いよいよ施設計画の最終ディスカッション

7月27日に、隠岐ユネスコ世界ジオパーク中核・拠点施設整備計画の第3回ワークショップが開催されました。ワークショップに参加されたのは、1、2回と同様に経済団体、観光団体、教育機関、交通機関などを代表する方々。最初に第2回ワークショップでの主な意見を発表し、ナック建築設計事務所によるそれらの意見への対応策を反映させた設計案の説明、そして北海道地図株式会社から展示計画案の説明がありました。その後各グループ内で＜ステップ1：平面計画＞について、＜ステップ2：トイレ配置計画第1案、第2案のメリット、デメリット＞について、＜ステップ3：建物の外観＞についてと3ステップに分けてディスカッションを行い、グループごとに意見を集約して発表して頂きました。今回の意見に基づき、実施設計へと移行する運びとなります。

ジオパークエリア2

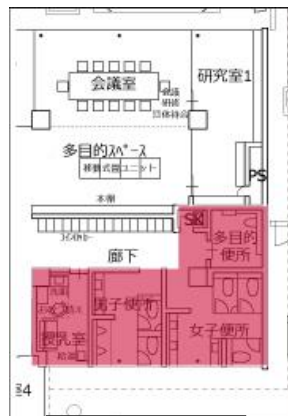
- ・階段を上がってすぐ、カウンターが見えた方が良い
- ・階段の最後の形を円形に、カウンターも円形に
- ・カウンターは反対でもいいのでは？（90度変わると良いのでは）
- ・2階に上がった時に、ダイレクトに自然館が目に入ればインパクトが強いのでは。カウンターの向き

第2案

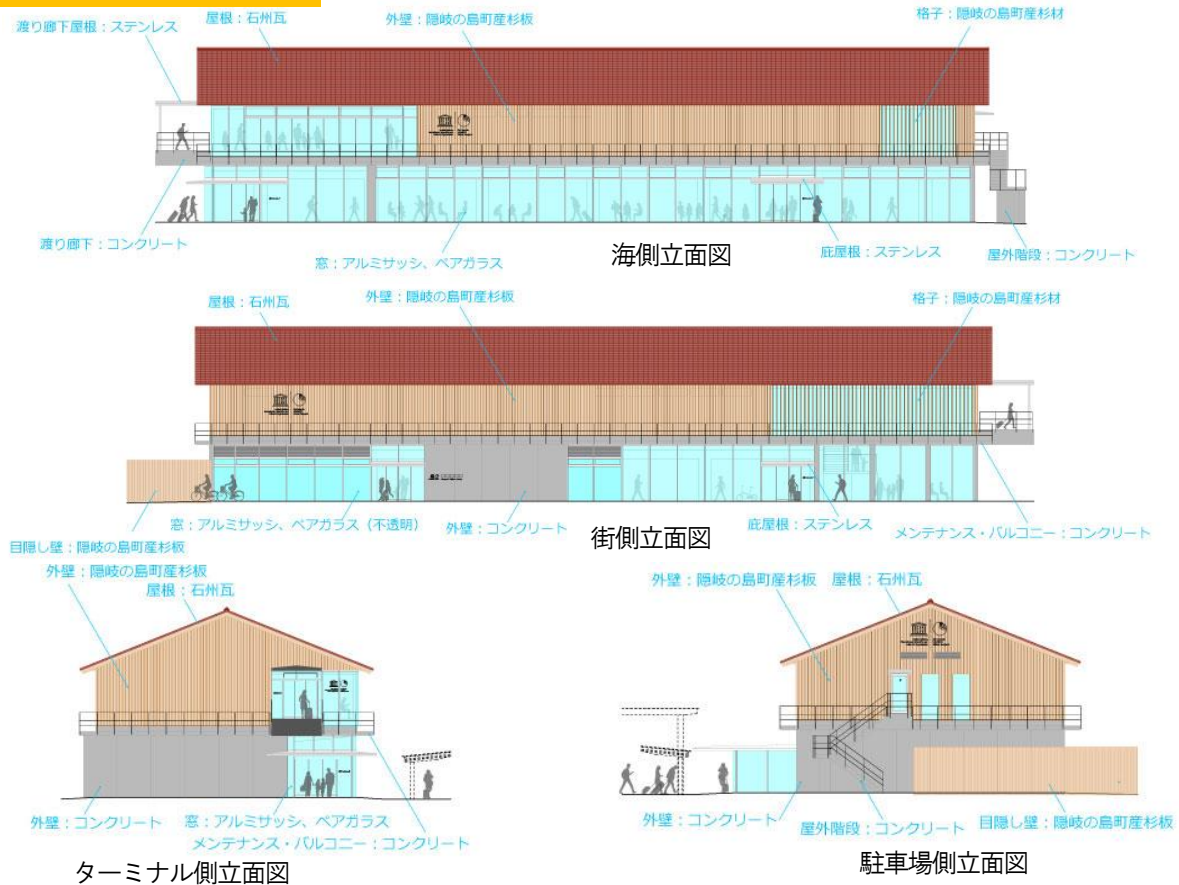
- ・中町側の事（町並）を考えればトイレは港側が良い。ただし、町側が裏側というイメージは避けてほしい。（壁面は）
- ・ジオ客・観光客のためだけでなく町の人もどんどん入って欲しい。出入り口をつくってほしい。
- ・街側から見て開放的になる
- ・トイレの場所が分かりやすい
- ・レインボーの利用者がトイレ利用しやすい
- ・トイレが海側であれば、駐輪場も海側が良い
- ・トイレのルートが直線で行きやすい

- ・多目的スペースの場所が悪い（真ん中だと）
- ・トイレが海側だと開放的なイメージでない
- ・海側の明るい所がトイレはもったいない
- ・入口から遠い。
- ・更衣室をガラス張りにしなくてもよい
- ・換気扇の位置はどうなるか？待つ人の気になる位置にならないか
- ・船が来たのかが見えない
- ・街側に会議室でもブラインドを閉めればトイレの圧迫感と変わらない
- ・施設が狭く感じる。・多目的スペースが利用しにくい
- ・多目的スペースがくつろげない

ステップ3 外観について

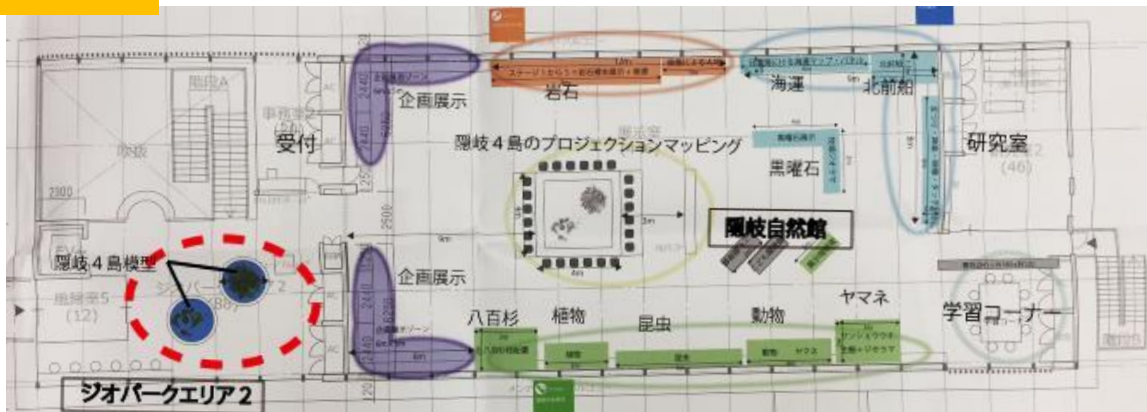
- 板（外壁）、瓦に隠岐らしいものがデザインできないか
 - 隠岐の外ゴマークも入れてほしい（隠岐らしい外観に！）
 - 自然館表示が欲しい ○更衣室もスリガラスがよい
 - 施設の名前がない ○西日対策。UV カット
 - 外壁に隠岐の紹介ができるようなデザインが欲しい
 - 隠岐らしさを感じられない（隠岐材は使用しているが）
 - ロゴマークだけだと外観のインパクトが薄い
 - ガラスにぶつからないように配慮してほしい
 - 1 階自然通風を取り入れるため、窓が開くようにする
 - 休憩室（スタッフ用）も不透明ガラスが良い
 - メンテナンスが大変そう
 - 隠岐に来た～というイメージが欲しい。おとなしい。
 - 街側全面ガラスは無理ですか？
 - スリガラスと言えどトイレがガラスというのは？
 - エアコンはちゃんと効くのか ○光の調整が必要
 - 塩、ホコリ等の掃除が大変そう
 - 写真の撮影スポットが欲しい（SNS 用）
 - 杉は風化したら汚くなるのでは
 - 渡り廊下は、雪・台風の時危険
 - 看板・タイトル・サインが必要
 - 島ごとのカラーを使ったサイン計画（建て物内も）
